CRA
Centro
Regionale
Accessibilità

Lastra a Signa (FI), 28/09/2020
Prot. n. CRA257-20

**CHECK-LIST VALUTAZIONE SINTETICA ACCESSIBILITÀ E RILIEVO DELLE CRITICITÀ
(PORTO ERCOLE)**

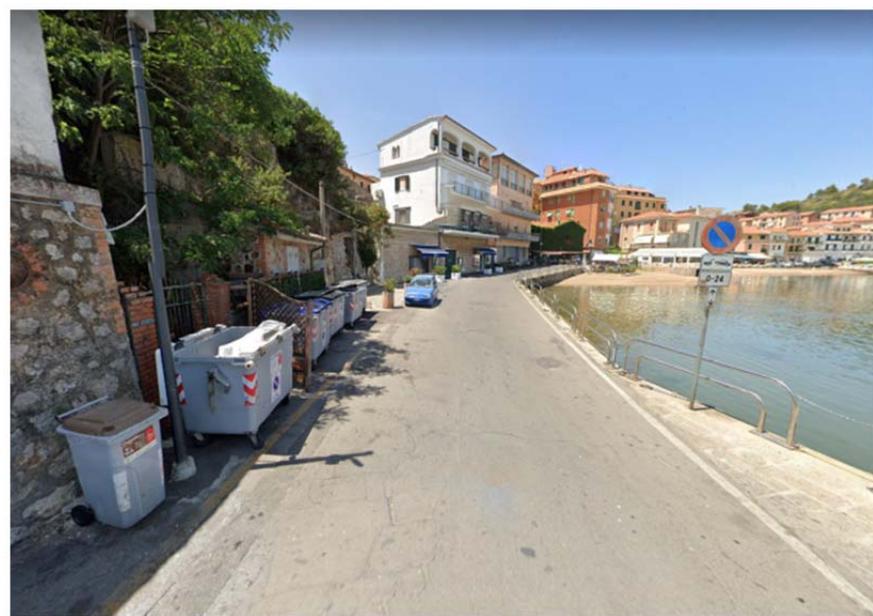
Immagine dell'inizio del percorso pedonale lungomare. I dissuasori impediscono alle auto di parcheggiarvi ma si suggerisce che possano essere posizionati anche davanti al molo così da consentirne l'accesso anche alle persone su sedia a ruote.

Il percorso pedonale del lungomare è ampio e consente il passaggio contemporaneo di due sedie a ruote.

Lato strada non è presente un percorso pedonale a causa del fatto che non vi sono spazi sufficienti per poterlo realizzare.

Dal percorso pedonale è possibile accedere ai pontili galleggianti.

Il percorso pedonale si interrompe, nella parte nord, ed il proseguo del camminamento avviene su sede stradale.

La rimozione dei cassonetti potrebbe consentire l'allungamento del percorso pedonale sul lato del lungomare.
